Zonenplan Siedlung / Zonenplan Landschaft

Mutation "Gewässerraum"

Planungsbericht

STAND: 16. SEPTEMBER 2021 –EINGABE ZUR REGIERUNGSRÄTLICHEN GENEHMIGUNG

Abbildung 2: Die eingedolten Bäche Erlenbach und Leibach (www.geoview.bl.ch, 26.06.2018)

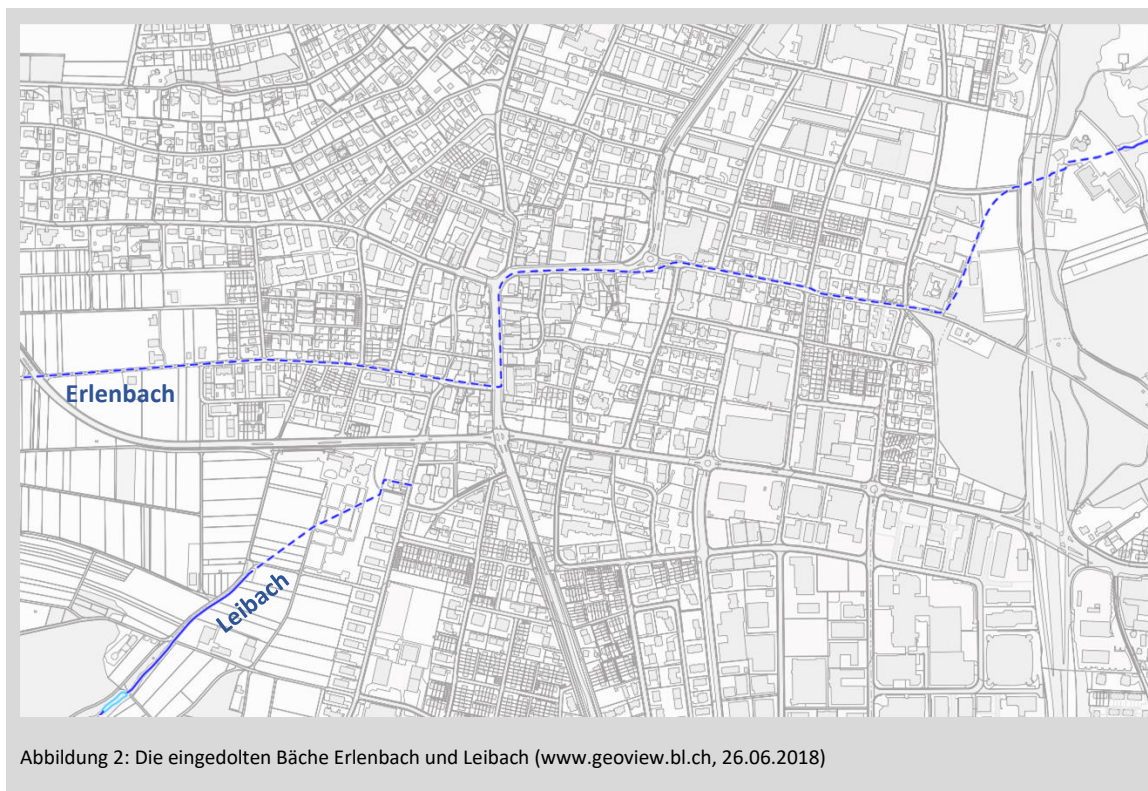
| Vorprüfungsergebnisse (kant. Forderungen und komm. Reaktionen) | | | | | Gemeinde- umsetzung |
|--|--|---|-----|--|------------------------|
| 1.3 | Gewässernetz | Der nördliche Zufluss zum Schönenbach im Bereich des Hubackerwegs ist der Wüstenbach. In den Planunterlagen sind alle Gewässer zu beschriften. Zonenplan und Planungsbericht sind entsprechend zu ergänzen. | Z | Der Zonenplan und der Planungsbericht werden entsprechend ergänzt. | ✓ |
